Resposta ao pedido de esclarecimento

Pregão Eletrônico n.º 014/2023 – Registro de Preços n.º 010/2023 – Processo n.º 025/2023

Objeto: Registro de preços para a aquisição de equipamentos hospitalares permanentes para suprir as necessidades do serviço de atendimento móvel de urgências (SAMU-192), das microrregiões de Belo Horizonte, Ouro Preto e Vespasiano que pertencem à região Macro Centro gerenciada pelo Consórcio Intermunicipal Aliança para a Saúde (CIAS).

Figura 40 Colocação de 5 vias

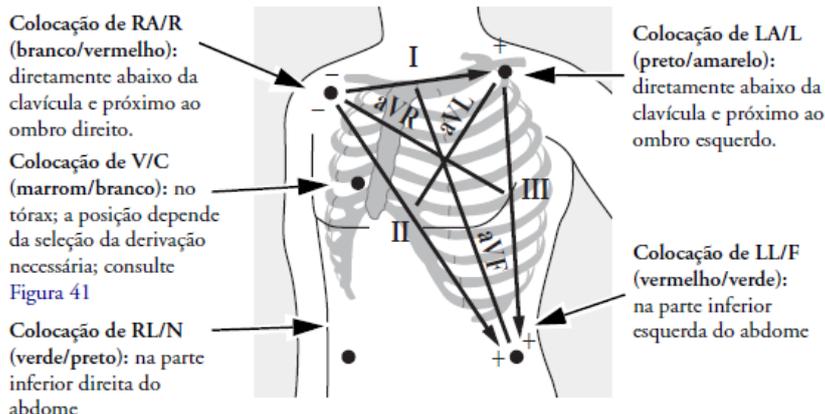
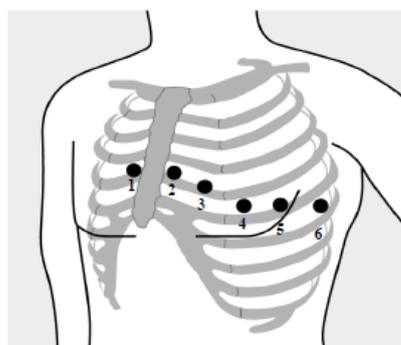
“No edital diz “Permitir a aquisição e visualização na tela de derivações simultâneas: I, II, III, AVR, AVL, AVF, V1, V2, V3, V4, V5 e V6, além da impressão de três canais das 12 derivações””

A o equipamento hoje comercializado pela PHILIPS utiliza para monitoração do ECG os cabos de 3 e 5 Vias, no cabo 3 vias é possível monitorar as derivações I, II e III com Cabo 5 Vias é possível monitorar as derivações I,II,III, AVR, AVL, AVF e V . A derivação V é usualmente movimentada no TORAX do paciente, ou seja, é possível monitorar V1 até V6.

A Figura 40 mostra a colocação convencional de eletrodos para um conjunto de ECG de 5 derivações.

A derivação V/C única pode ser colocada em qualquer posição do eletrodo precordial, conforme mostrado na Figura 41 (de V1/C1 a V6/C6).

Resposta ao pedido de esclarecimento n.º 03:

Não foi aceita a solicitação de alterar o descritivo técnico do Edital para monitorização de ECG contínuo que não permita a exposição simultânea das 12 derivações básicas na tela de monitorização, sendo elas: I, II, III, AVR, AVL, AVF, V1, V2, V3, V4, V5 e V6.

Assim, com o objetivo de reduzir o tempo de reperfusão dos casos de obstrução total da artéria coronária, os quais são diagnosticados por meio do exame de ECG de 12 derivações, a visualização do ECG em 12 derivações na tela, por meio de eletrodos fixos, sem a necessidade de trocar eletrodos de posição é essencial.
